OPINIA Nr 31/R/19

z wyników przeprowadzonych oględzin - ekspertyzy urządzeń ogrzewczo - kominowych

Piastów

dotycząca mieszkania nr

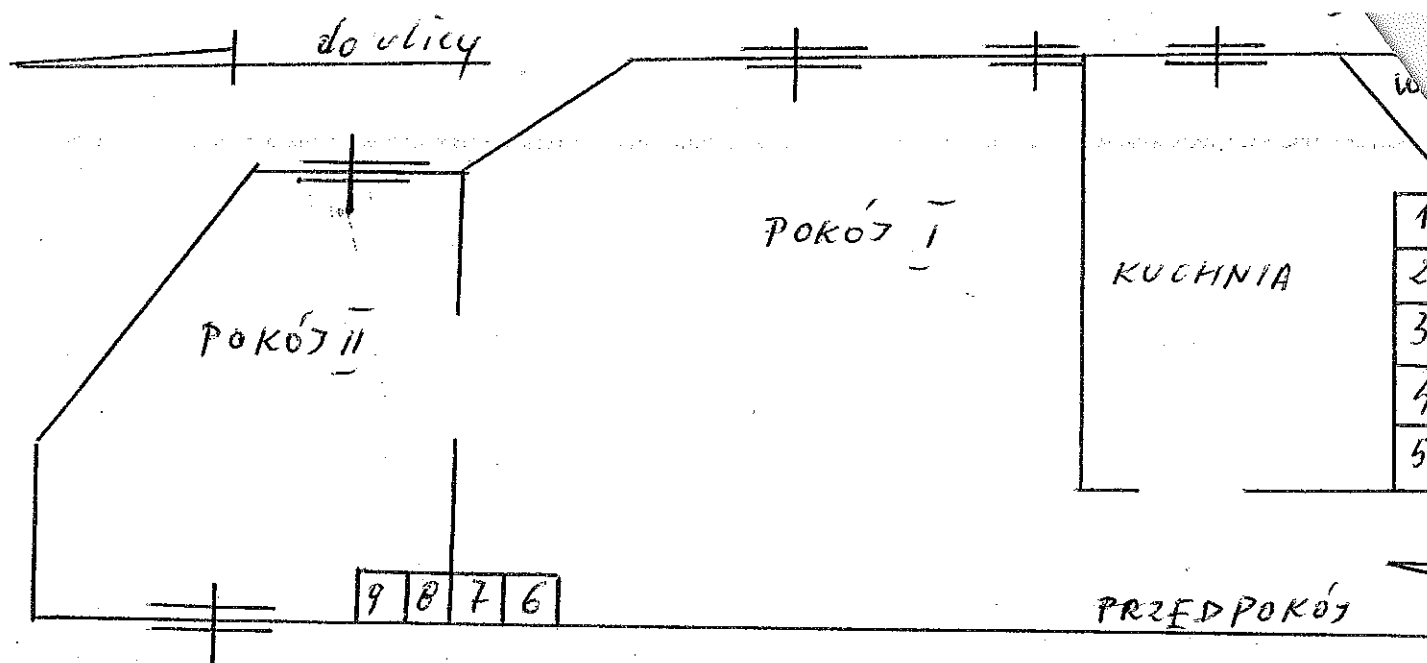
- 1- przewód kominowy wentylacyjny kuchenny wspólny:
parter M-18, I piętro M-20
- 2- przewód kominowy - odrozmieniony jest drożny do parteru;
można wykorzystać na wykonanie wentylacji indywidualnej
grawitacyjnej z projektowanej łazienki i istniejącej kuchni
po wyposażeniu przewodu kominowego w wkład kominowy
z folii aluminiowej rozprężnej w systemie „Alu-fol”
- 3- wkład kominowy z III piętra M-24
- 4- wentylacja indywidualna z kuchni na II piętrze M-22
- 5- przewód kominowy drożny do II piętra M-22

1	2	3	4	5		6	7	8	9
starych										
III p	W		WK18			24				
II p				WK		22				
I p	WK					20				
parter		○				18				
piwnice
